## Erläuterungen

zu dem Vergleichungsplane der Vorschläge zur Donauregulirung bei Wien von Kiener, Baumgartner, Kink und Michalik mit Bezug auf die Verhandlungen der Commission vom Jahre 1850.

Vergleichungs-Plan  
 der  
 Vorschläge zur Donau-Regulirung  
 bei WIEN

von  
 Riener, Baumgartner, Kink und Mihálik  
 mit Bezug auf die Verhandlungen der Commission  
 vom Jahre 1850.

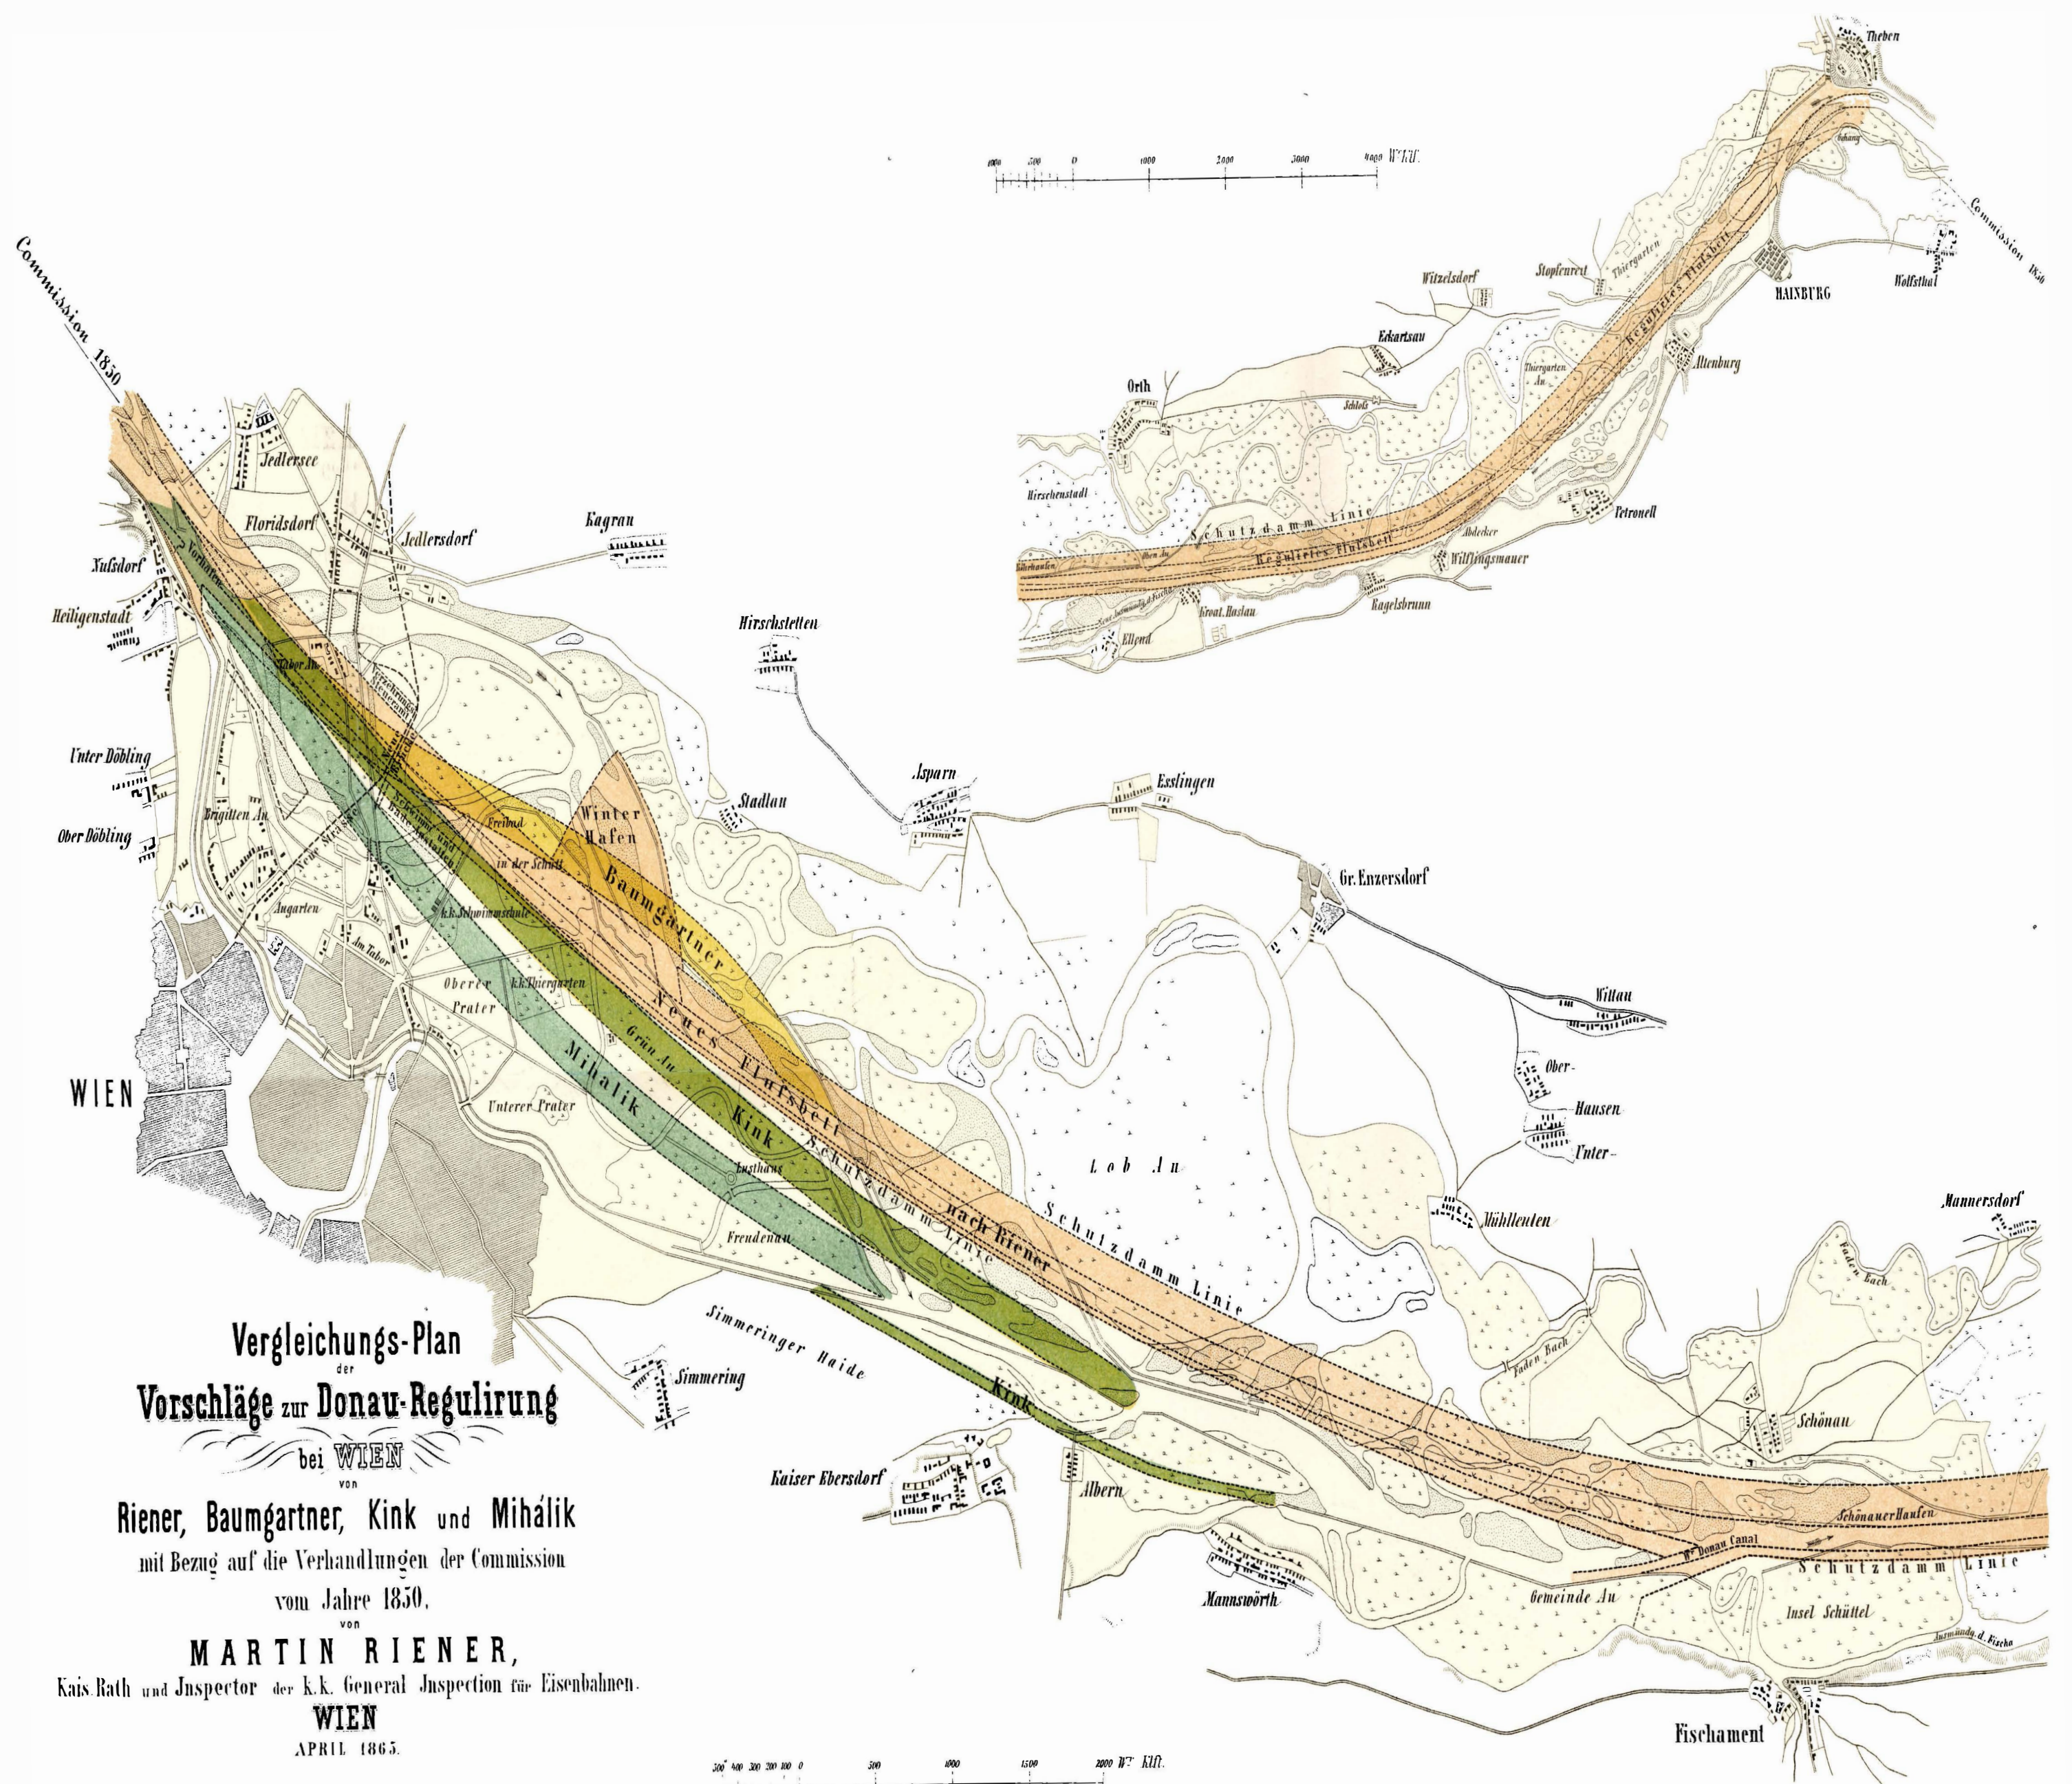
Die von der Commission 1850 vorgeschlagene Regulirungslinie Nr. 1 fällt mit dem Projekte Kiener's bezüglich der Richtung und Ausdehnung fast vollständig zusammen. Die verengte Stelle mit dem Vorhafen bei Rußdorf zur Abhaltung des Schotter's und der Hochwässer entspricht dem Zwecke nach vollständig der von dieser Commission beantragten Stauschleuße.

Ebenso übereinstimmend ist die bis Theben fortlaufende Eindämmung des Hauptbettes und die Abschließung aller Seitenarme.

Die andern drei Projekte sind hiervon wesentlich darin abweichend, daß sie nur die nächste Umgebung Wiens behandeln, während es doch keinem Zweifel unterliegen dürfte, daß selbst dann, wenn diese Donau-Regulirung nach und nach, theilweise, nach Verhältnis der disponiblen Geldmittel ausgeführt werden sollte, schon vom Anfange nach einem vollständigen Plane gearbeitet werden muß, wenn man nicht in die Verlegenheit gerathen will, durch frühere Bauten die weitere Fortsetzung, wenn nicht gar unmöglich, doch schwieriger und kostspieliger zu machen, und die Er-

Am nächsten dem Projekte *Kieners* ist der Antrag des k. k. Oberbaurathes *Rink*, welcher zur Abhaltung der Hochwässer von oben eine gemauerte Brücke über den Wiener-Donaukanal bei *Rußdorf* vorschlägt, und auf der vorletzten Seite seiner Denkschrift für den Fall, als die von ihm beantragten Verbesserungen nicht ausreichen sollten, zum Schutze gegen die Ueberschwemmungen durch Rückstau eine Verlängerung des Wiener-Donaukanales und Abdämmung desselben von der großen Donau bis *Mannswörth* in Aussicht nimmt.

Diese Verlängerung würde aber, abgesehen davon, daß das Gefälle bis *Mannswörth* nicht ausreicht, um die Gefahr von dieser Seite ganz zu beseitigen, die werthvollen kultivirten Gründe am rechten Ufer zerstören, während nach dem Projekte *Kieners* nur die in sehr geringem Werthe stehenden Auen am linken Ufer hiezu in Anspruch genommen werden. Ueberdies würde nach dem Projekte *Rink's* schon ein bedeutender Theil des Praters, wo eben die schönsten Wildparthien sind, ohne eigentliche Nothwendigkeit in Anspruch genommen, was betreffenden Ortes wohl Anstände herbeiführen dürfte.

Noch weiter in dieser Beziehung geht das Projekt von *Mihalik*, nach welchem der Prater mitten in 2 Theile zerschnitten wird und *Rondeau* und *Luisenau* in den Durchstich fallen.

Abgesehen davon ist aber auch die Umwandlung des Wiener-Donaukanales in einen Kanal mit Kammer Schleußen schon von der Commission 1850 aus den im Protokolle vom 6. April über die 8. Sitzung angeführten wichtigen Gründen verworfen worden, und würde auch gegen Ueberschwemmung nicht schützen, weil, wenn auch keine Unverlässigkeit der Schleußen eintrete, die Seitenzuflüsse, und das durch den Grund aufgehende Wasser eine Ueberschwemmung im geschlossenen Kreise zur Folge hätten.

Diese beiden Projekte, besonders letzteres, beschränken auch den Raum für die künftig anzulegende neue Vorstadt, und würden durch die Annäherung an den Nordbahnhof die Ersteigung der nothwendigen Brückenhöhe erschweren.

Das Projekt von *Baumgartner* enthält nur einen Durchstich durch die *Laborau*, welcher zwar den jetzigen Zustand der großen Donau verbessern, keineswegs aber den eigentlichen Uebelständen abhelfen würde, da der Durchstich ziemlich nahe an das alte Bett fällt, und der Wiener-Donaukanal oben und unten unverändert bleiben würde.

Dieses mißliche Verhältniß ist nur zu ändern durch eine Begünstigung des Einflusses bei kleinem Wasser und Beschränkung desselben bei Hochwasser an der Einmündung bei Rusdorf, durch ein entsprechend weites Hochwasserprofil mit einer gleichen Brückenweite in der großen Donau, und durch Beseitigung des Rückstaues bis auf ein unschädliches Maß, und hierdurch Vergrößerung des Gefälles für den schnelleren Ablauf des Hochwassers im Kanale. Zur Erreichung dieser Zwecke dienen die im Projekte *N i e n e r's* beantragte verengte Stelle mit vertiefter Sohle und Vorhafen bei Rusdorf, die Verlegung der Ausmündung nach Fischamend, und die beantragte Brückenweite und Distanz der Schutzdämme von 300 Klafter für die Hochwässer in der großen Donau.
